Nota van beantwoording inspraakreacties

Bestemmingsplan 'Overtoomse Veld'

17 september 2010

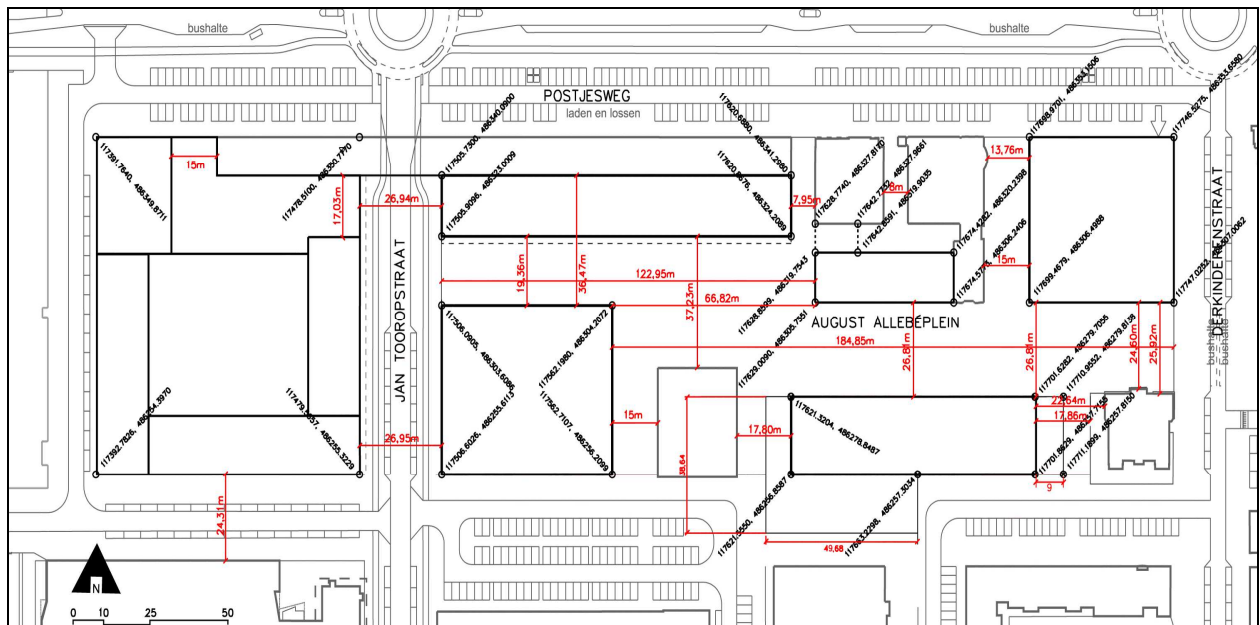
Adressant geeft aan dat de bebouwing van drie bouwlagen langs de Jan Tooropstraat, ter plaatse van het August Allebéplein, een negatief effect heeft op de privacy van zijn woning aan de Postjeswegflat. Tevens blokkeert de nieuwe bebouwing een groot deel van het uitzicht van adressant.

Het stadsdeel heeft in samenwerking met diverse ontwikkelaars het Uitwerkingsplan August Allebéplein opgesteld. Het uitwerkingsplan is op 17 februari 2010 door de voormalige stadsdeelraad van Slotervaart vastgesteld. Doel van de herontwikkeling van het August Allebéplein is om het huidige winkelcentrum uit te breiden en te versterken. Daarnaast moet het August Allebéplein het hart van Overtoomse Veld gaan vormen. Om dit te bereiken worden, naast winkelfuncties, ook onderwijs, zorg en welzijn op het plein geconcentreerd.

Tussen de nieuwe bebouwing van drie bouwlagen, langs de westzijde van de Jan Tooropstraat en de bestaande Postjeswegflat ligt een strook van 17 meter waar een bouwhoogte van 4 meter is toegestaan. Zie afbeelding hieronder.

In de nieuwe situatie betekent dit concreet dat er ten opzichte van de huidige situatie een laag bebouwing wordt toegevoegd. Een bouwvolume van drie bouwlagen en een onderlinge afstand van 17 meter is een aanvaardbare maat voor een stedelijke omgeving. In een stedelijke omgeving geldt een andere beoordeling van de aanvaardbaarheid voor wat betreft uitzicht en privacy dan in een minder dicht bebouwde omgeving. Het is inherent aan het wonen in een stedelijke omgeving dat absolute privacy niet mogelijk is en dat er altijd situaties zijn waarin inkijk in de woning mogelijk is vanuit een ander gebouw. Ditzelfde geldt voor de beperking van het uitzicht.

Afbeelding: vergelijking oppervlakte August Allebéplein (grijs vlak) en Osdorpplein (rood omlijnd)

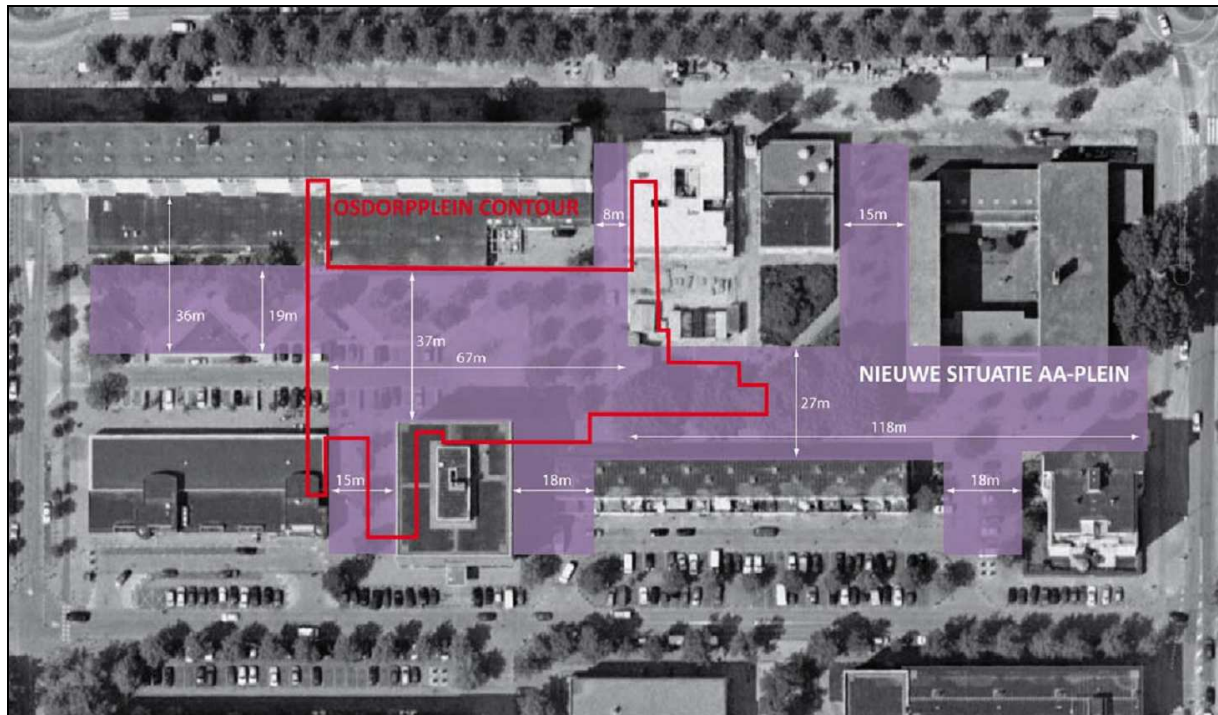
Er wordt aangegeven dat verdere verdichting ter plaatse van de Lidl een onverstandig plan is. Het vormen van een smalle straat zal de veiligheidsbeleving niet ten goede komen. Daarnaast zal het nieuwe pand het ruimtelijk gevoel dat er nu op het pand heerst beperken.

Het Uitwerkingsplan August Allebéplein is op 17 februari 2010 door de voormalige stadsdeelraad van Slotervaart vastgesteld. De breedte van het plein is in het Uitwerkingsplan afgestemd op het gebruik: bij de winkels wordt de ruimte wat smaller waardoor een winkelstraat ontstaat van ruim 19 meter breed. Het centrale plein wordt breder ten gunste van de verblijfsfunctie en de bezonning. Door het toevoegen van winkels en er voor te zorgen dat er geen achterkanten en blinde gevels ontstaan zal de sociale veiligheid toenemen en niet verslechteren.

In vergelijking met de oppervlakte van bijvoorbeeld het Osdorpplein is het August Allebéplein ruim van opzet. Dit is weergegeven op de afbeelding op de volgende pagina.
